Technische Änderung zu MPS 5 & MHS 5 H

ALT

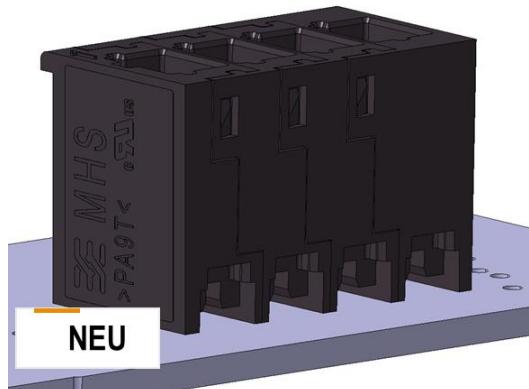
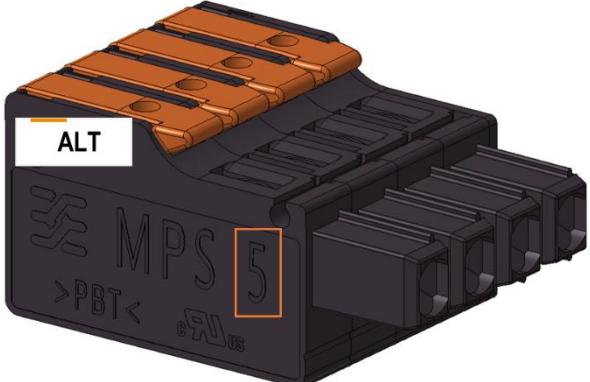
Die Produkte weisen an den Seitenflächen ein Schriftfeld auf, bei dem die Produktfamilienbezeichnung und das Rastermaß dargestellt wird. So findet sich auf der Stiftleiste die Beschriftung „MHS 5“ (Modular Header Snap-In) und auf dem Buchsenstecker die Beschriftung „MPS 5“ (Modular Plug Snap-In).

NEU

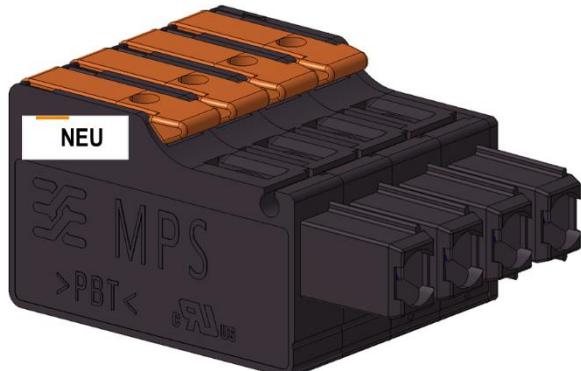
Die Angabe des Rastermaßes („5“) wurde auf den Produkten entfernt, sodass das Schriftfeld nun lediglich die Angabe der Produktfamilien („MHS“ bzw. „MPS“) umfasst. Diese Änderungen haben keine technischen Auswirkungen und die Außendimensionen bleiben ebenfalls unverändert.
